Santiago, 9 de marzo de 2017.

REF: SOLICITA RECHAZO DE PLAN DE CUMPLIMIENTO REFUNDIDO Y MEDIDA PROVISIONAL QUE INDICA (ROL D-027-2016)

FIGURA 5.2
 ACERCAMIENTO A SECTOR DE POZOS DEL PAT, MEDIDA DE MITIGACIÓN Y PUQUÍOS

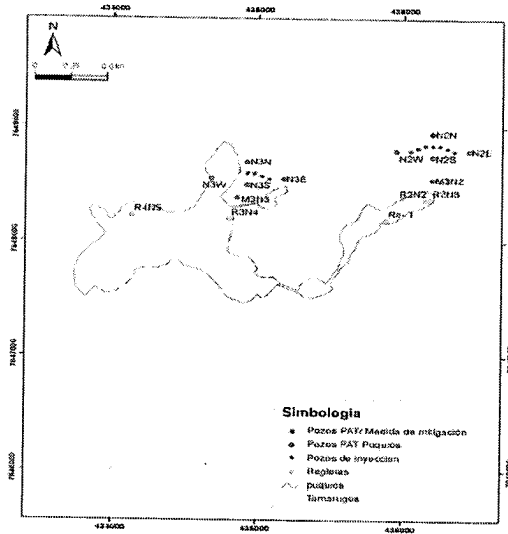
9. En este punto, aparece un hecho realmente grave: mientras el puquío N2 bajaba su nivel freático, la denunciada aparentemente intentó realizar la inyección, pero no se logró aumentar el caudal de esa inyección, no obstante lo cual bajó significativamente el nivel del pozo M3N2. Así las cosas, se manifiesta como conclusión -o al menos como hecho que debe investigarse- la incapacidad en la reinyección para evitar los descensos observados en el pozo de monitoreo M3N2 y no activar el Plan de Alerta Temprana a que estaba obligado SQM según su regla operacional, y que es posterior a la fase de alerta previa, denominada “Alerta Acuífero” y del cual nada se ha señalado. A mayor abundamiento y conocedora SQM del grave deterioro ambiental sobre esta área de la Reserva Nacional Pampa del Tamarugal, la denunciada cambió luego la ubicación de los pozos, sin evaluación ambiental, agravando aún más su responsabilidad. Por lo anterior, y teniendo en consideración el objetivo ambiental de la medida de mitigación -barrera hidráulica- se puede aseverar que al menos el puquío N2 fue y está siendo afectado por el proyecto Pampa Hermosa, sin que a la fecha se haya puesto remedio a esta grave afectación ambiental.
